MISE EN PLACE DES PERIMETRES DE  
PROTECTION AU CAPTAGE D'ARGNAT

## **Annexe 5 : Relevé des débits de la galerie**

**BORDEREAU d'ENVOI**

NATURE des PIÈCES	Nombre	OBSERVATIONS
<p>Réponse de M. Livet, hydrogéologue agréé du 3 juillet 2009 concernant la demande du 3 mars 2009 de la société ALTEAU pour la réactualisation du rapport hydrogéologique de 2001 du captage d'Argnat à Sayat.</p> <p>M. Livet conclut que le travail de la thèse n'apporte pas d'éléments pouvant remettre en cause les conclusions et les périmètres de protection du rapport hydrogéologique de 2001</p>	1	<p><b>Pour attribution.</b></p> <p>Merci de tenir au courant la DDASS de l'échéancier pour la finalisation du dossier DUP par le bureau d'études.</p> <div style="text-align: right;"><p>REÇU le 13 JUL. 2009 Rép:-----</p></div>

Figure III-5 : Hyétogramme des pluies à Sayat et hydrogrammes de la ZNS et de la ZS de la galerie d'Argnat (Octobre 2006-Juin 2007).

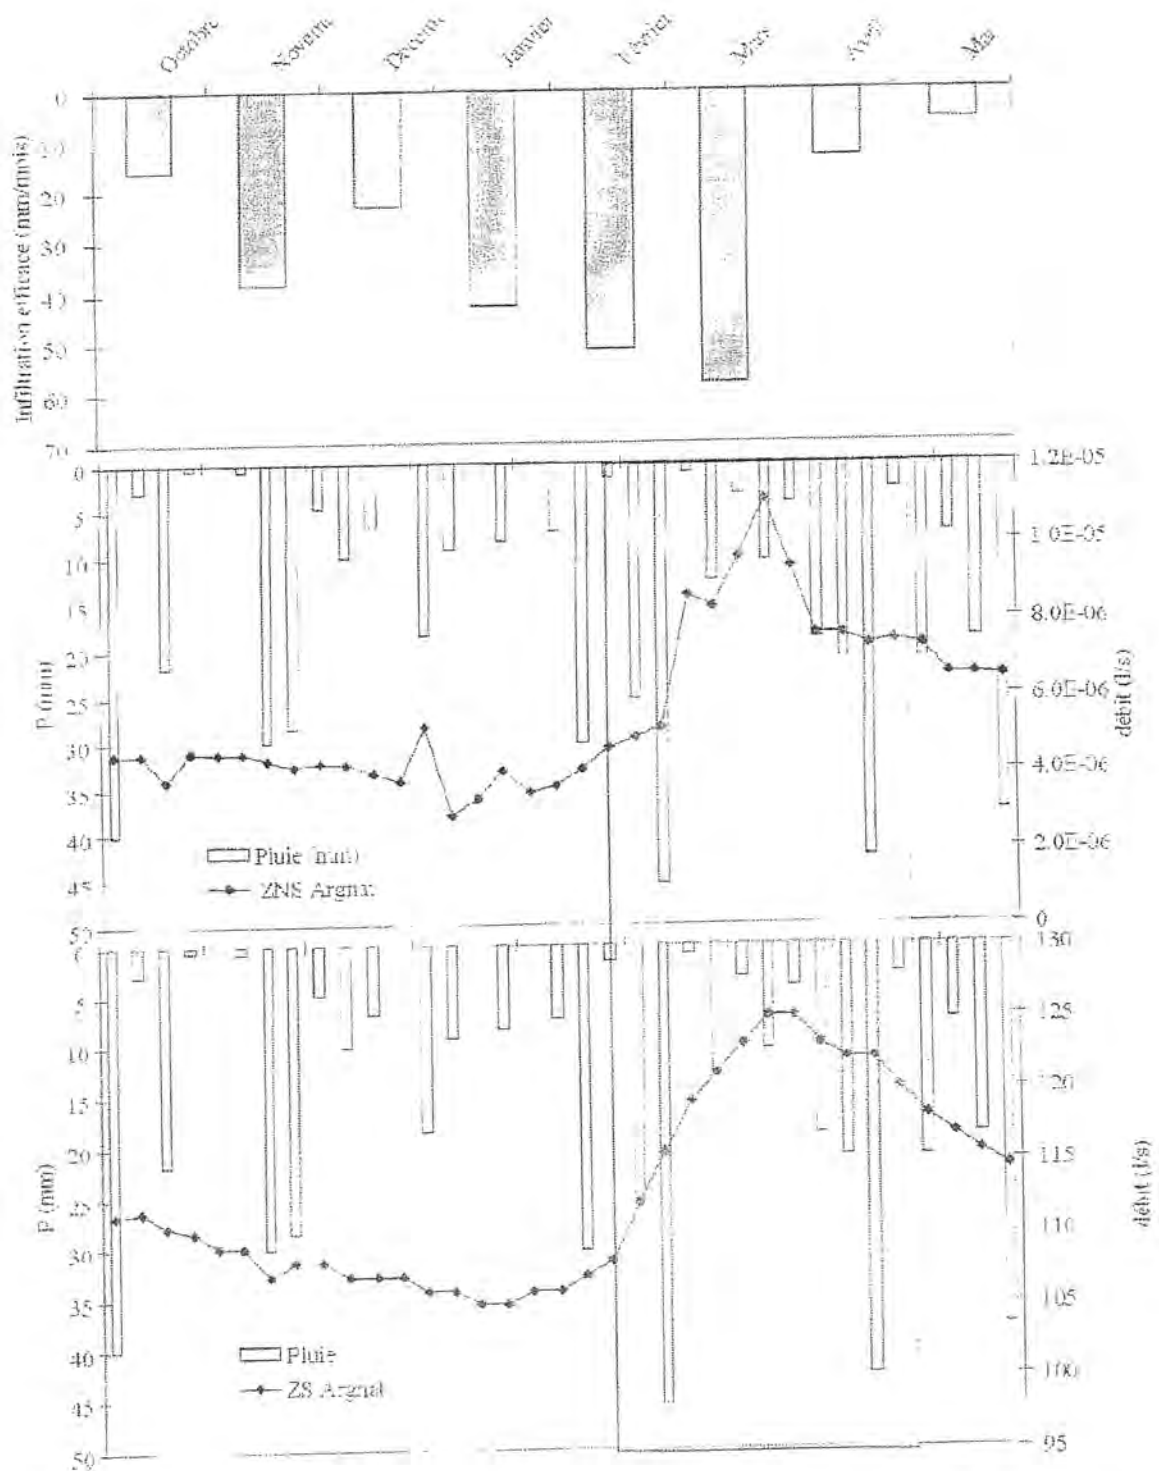
Ce résultat intéressant aurait pu être commenté de manière différente en soulignant le rôle de la recharge de la RU qui interdit toute infiltration efficace tant que la réserve n'a pas été comblée et il est par conséquent normal qu'il n'y ait pas de réponse instantanée aux pluies. Par contre la concomitance des débits entre ZS et ZNS est très logique, la mesure de débit de la ZNS se situant à l'interface de ces deux domaines.

On retrouve là, le schéma le plus classique du rôle de la zone non saturée sur l'alimentation des aquifères.

Figure IV-3 : Courbes de restitution du traceur pour le traçage de mars/avril 2007.

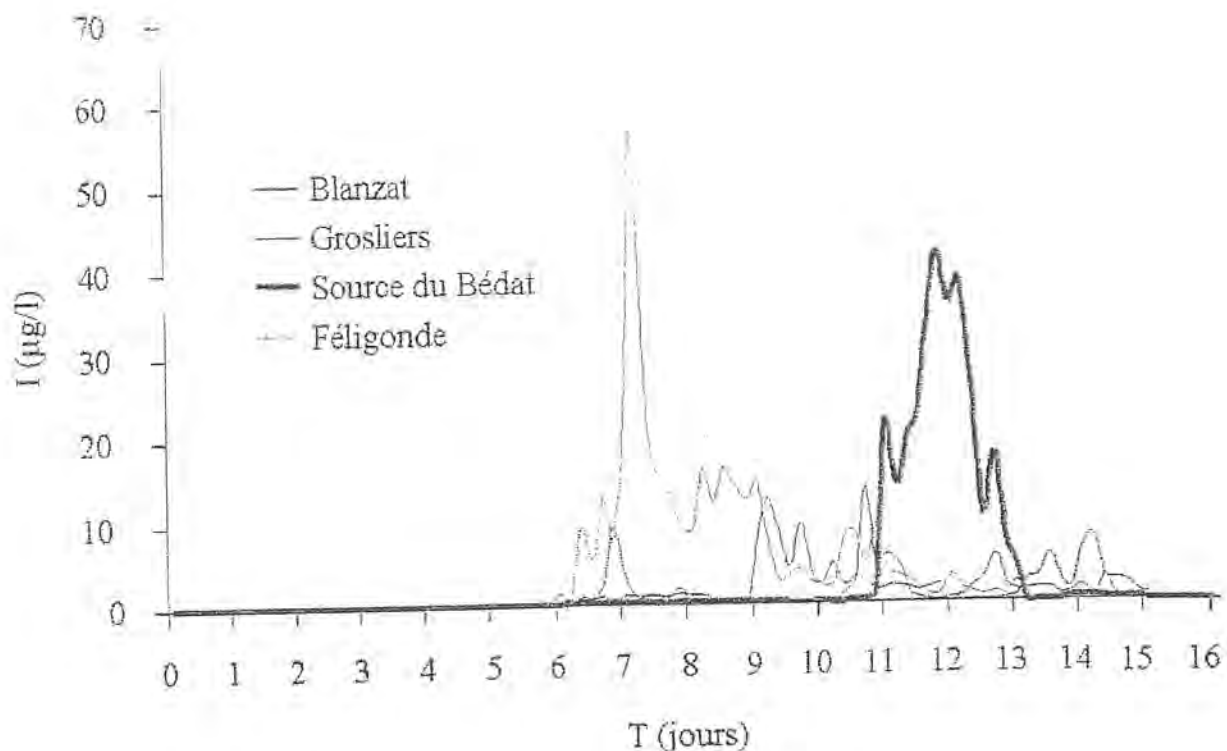
Les résultats de ce traçage confirment ceux acquis lors du traçage réalisés en septembre 1988.

Le suivi de B. Guillaume a cependant le mérite d'avoir pris en compte un nombre de source plus conséquente et notamment les sources du Bedat.

Il faut cependant relativiser les résultats de ces deux traçages, en effet s'ils démontrent bien un phénomène de drainance entre les deux niveaux aquifères de la coulée des Grosliers et de Blanzat il n'en demeure pas moins que ces essais concernent un contexte hydrogéologique artificiel.

En effet le trop plein de la galerie d'Argnat est réinjecté de manière superficielle dans la coulée après avoir été capté gravitairement à 450 m en amont et de l'ordre de 50 mètres de profondeur par rapport au T.N.

Il n'est pas évident qu'un traçage en tête de galerie aboutisse aux mêmes conclusions.
